表 A.0.3 监理通知单 ★

工程名称：广西宾阳晶创一期 60MW 渔光互补光伏发电项目

编号：BYXM-TZD-JC-047

事由：关于一标段 16# 方阵箱变电缆终端施工存在的质量问题

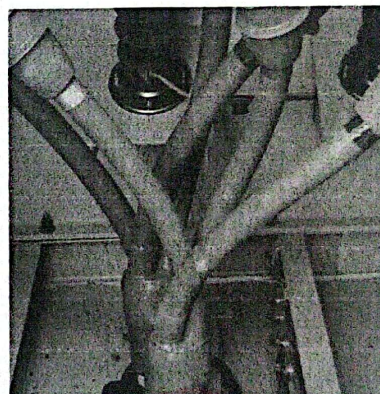
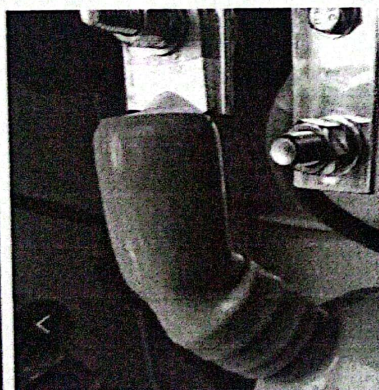
2022 年 03 月 28 日经监理项目部人员巡视检查发现，16# 方阵箱变电缆终端施工存在以下问题：

- 1、箱变电缆头处冷缩管弯曲弧度过大导致弯折空虚、受力不均。
- 2、箱变电缆头端子与铜排连接螺栓不匹配。
- 3、箱变电缆终端电缆接头交叉连接，不符合规范要求。

以上问题要求施工单位按照图纸设计及规范要求立即整改，同时对现场所有箱变电缆终端施工进行检查，发现类似问题要求及时整改。要求整改完成上报监理项目部复验合格后方可并网送电。

- 1、已完成箱变电缆头处冷缩管弯曲弧度过大导致弯折空虚、受力不均的整改工作。
- 2、已完成箱变电缆头端子与铜排连接螺栓不匹配的整改工作。
- 3、已完成箱变电缆终端电缆接头交叉连接，不符合规范要求的整改工作。

复查 现场已整改完成，符合规范要求。
